Oppdragsgiver: **Solgrid**

Til: Solgrid
Fra: Norconsult
Dato: 2024-07-02

► Vurdering av oppdatert tiltaksområde

Figur 1: Sammenligning mellom utredet areal (2023) og endret tiltaksområde (2024).

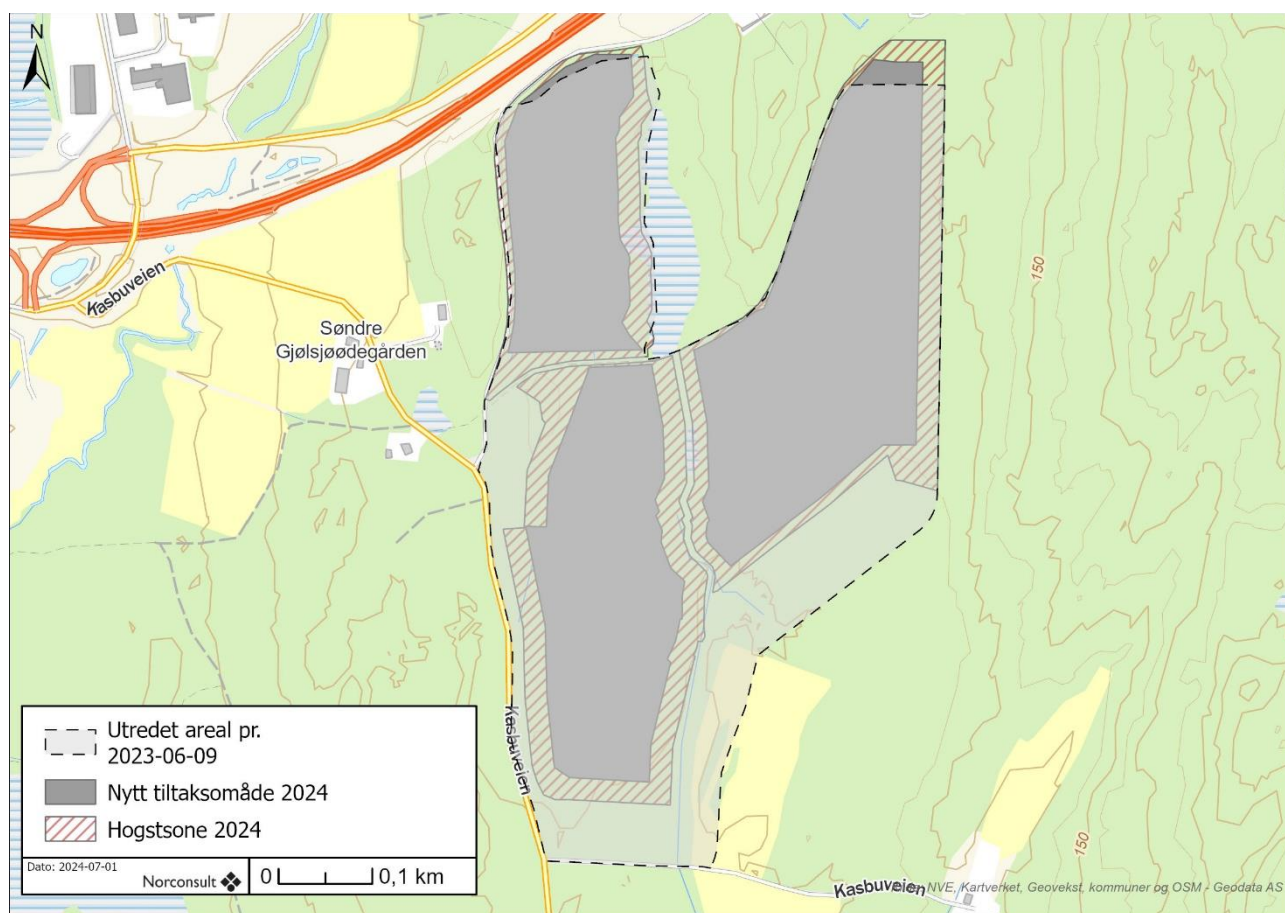
Norconsult har utarbeidet en konsekvensutredning for Ørje solkraftverk (J05) datert 2023-06-09. Våren 2024 sendte NVE Solgrids søknad med konsekvensutredningen på høring. Etter gjennomført høring har Solgrid endret tiltaksområdet noe. Området er utvidet noe mot nord, samtidig er arealet redusert noe i sør mot Kasbuveien (Figur 1).

Tiltaksområdet er redusert i sør og sørøst, men noe utvidet noe mot nord, som gjør at anlegget trekkes 10-20 m nærmere E18 og ca. 50 m mot gården Røser, se kart Figur 1. Utvidelsen i nord tilsvarer ca. 2 daa mot E18 i nordvest og 4 daa i nordøstre del. Disse arealene inngikk i influensområdet for solkraftverket og er dermed beskrevet og verdivurdert. De nye arealene mot nord er samme naturtype og har tilsvarende

kvaliteter for kulturminner, landbruk og friluftsliv som de tiliggende arealene i sør. En slik endring i tiltaksområdet som Solgrid har foreslått vil derfor ikke endre konsekvensutredningen som allerede er gjennomført. Norconsult ser derfor ikke behov for supplerende utredning som følge av en slik mindre endring av tiltaksområdet.
